副参事	係長	審査	担当
年度	工事名称	北区総務部営繕課	
RO5	特別養護老人ホーム清水坂あじさい荘 大規模改修給排水衛生設備工事		
図面名称	【変更後】給排水衛生設備 外構平面図、排水管改修平面図、本復旧詳細図 舗装構造図		
縮尺	(A1) 1/100、1/150、NO SCALE (A3) 1/200、1/300、NO SCALE		
図面番号	p-02

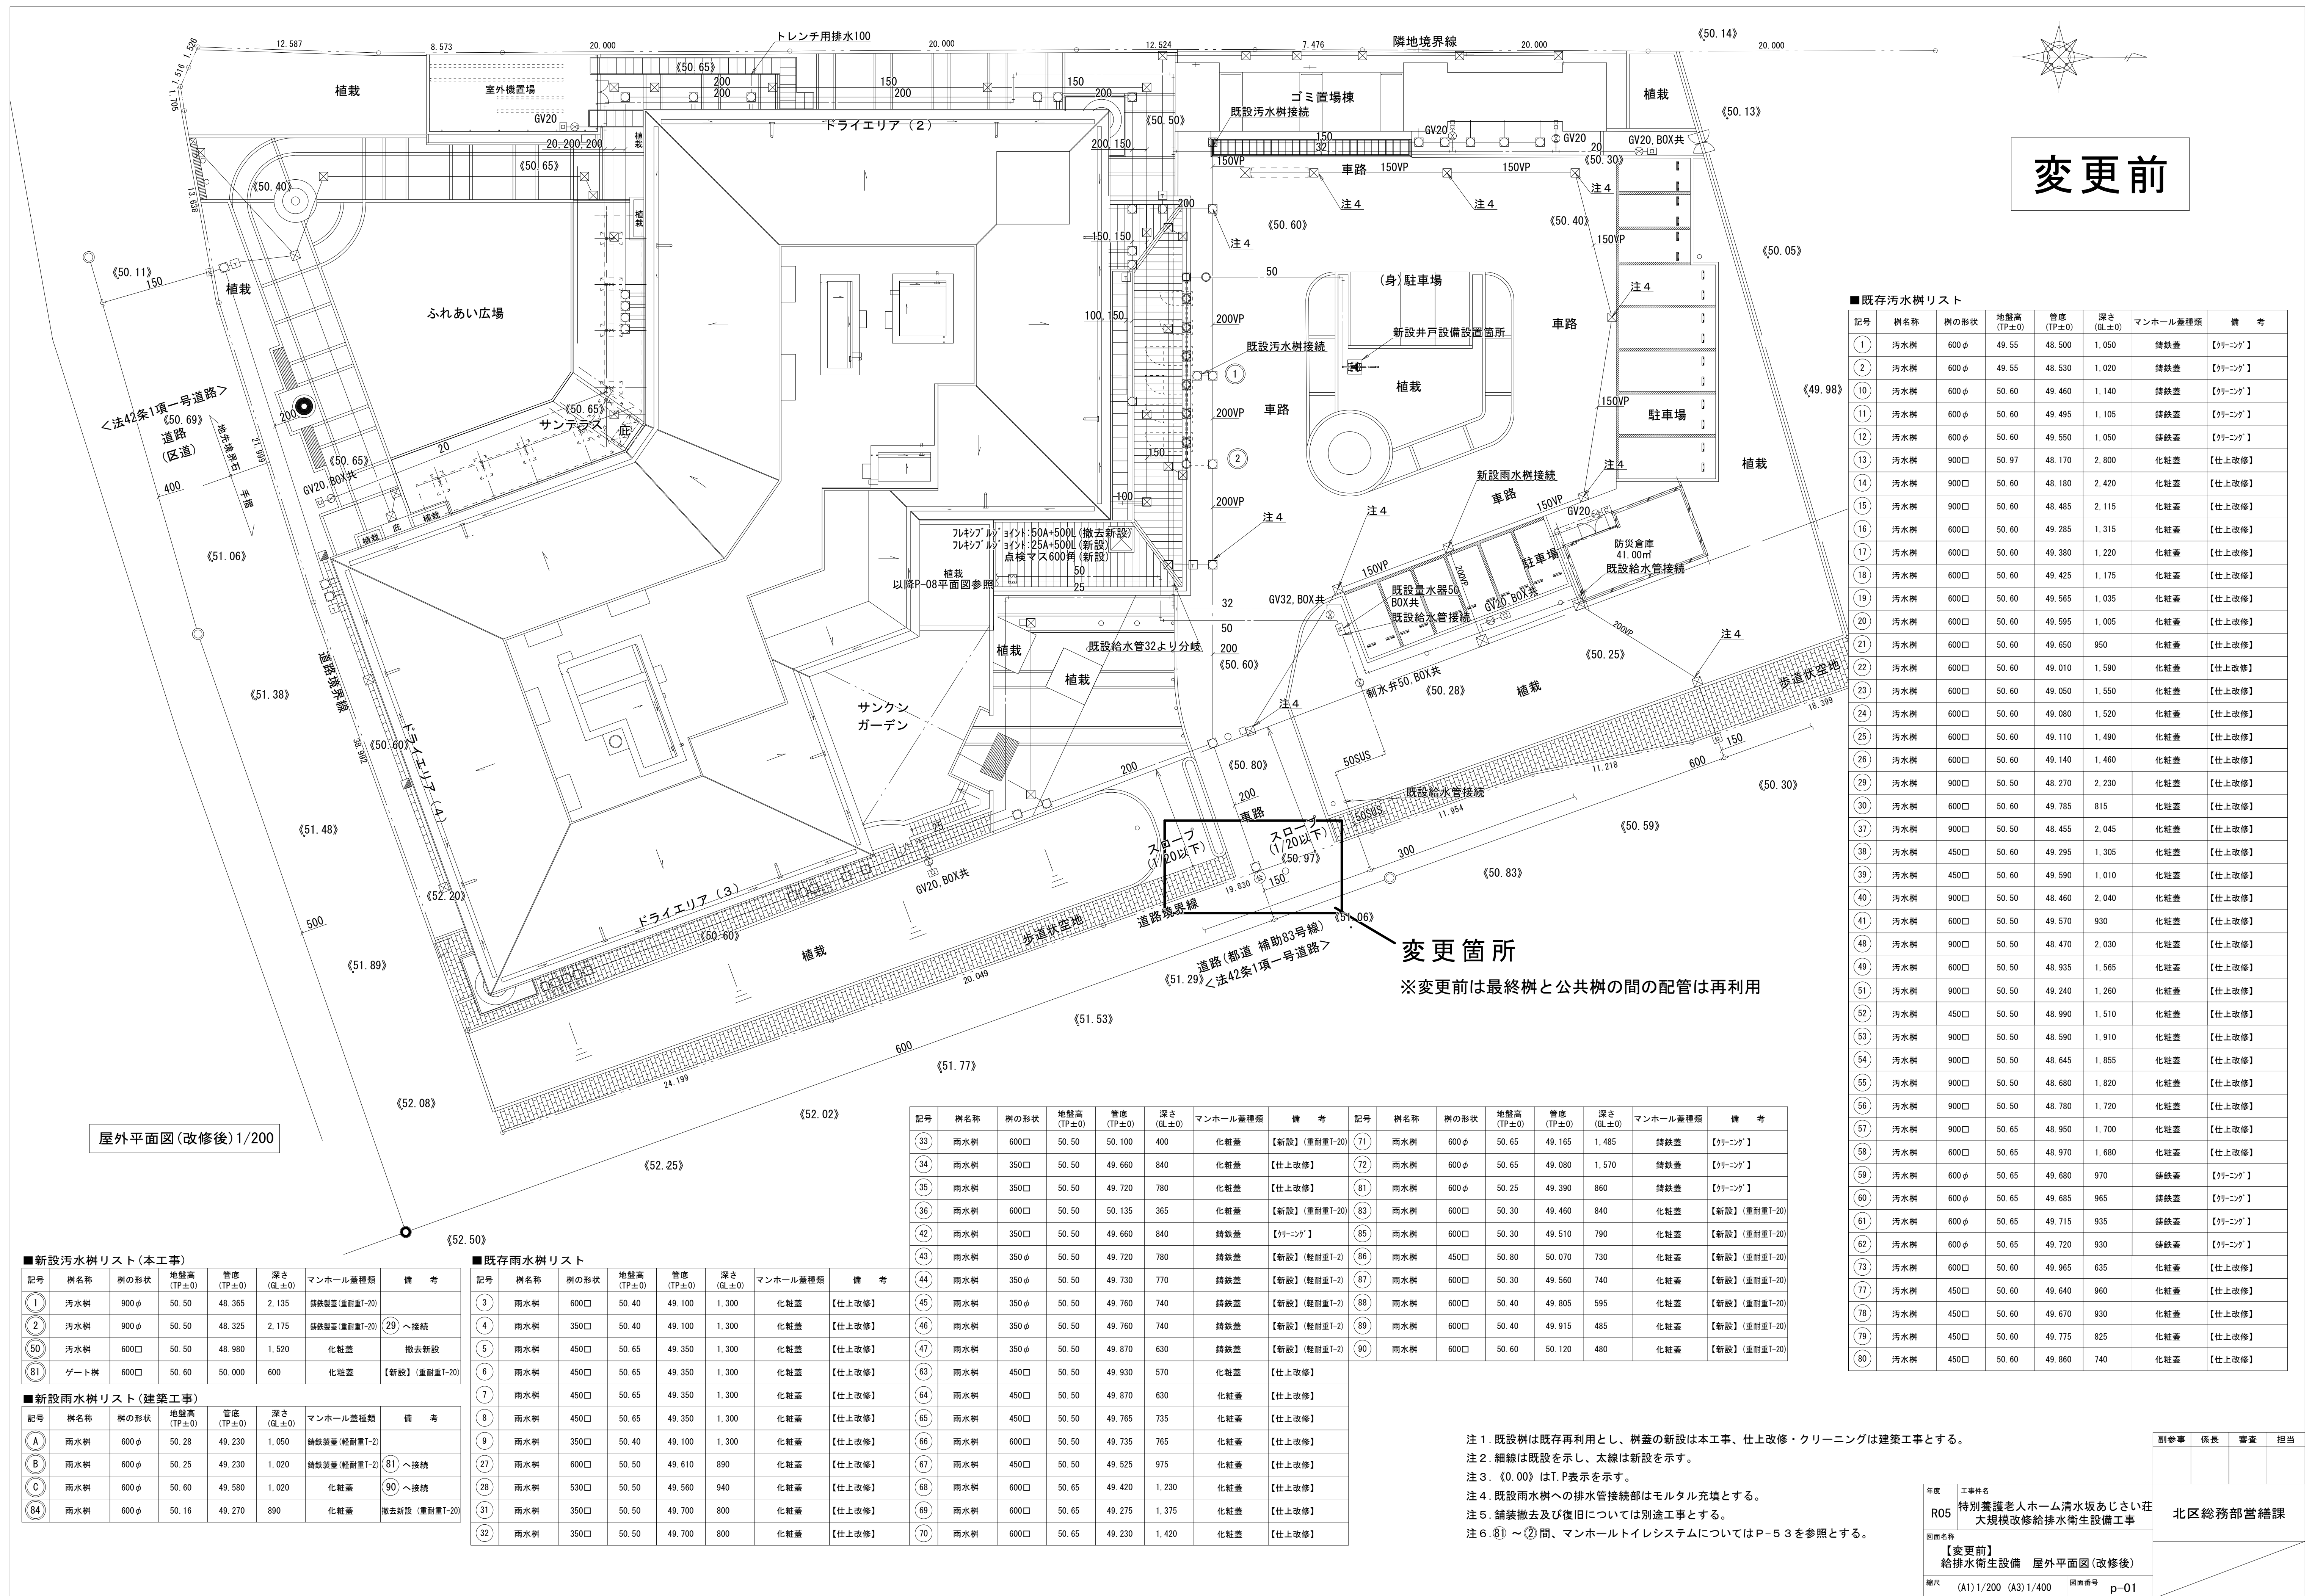
- ※1 「——」 切断・接続を示す。
※2 ハッチ部については撤去・新設とする。
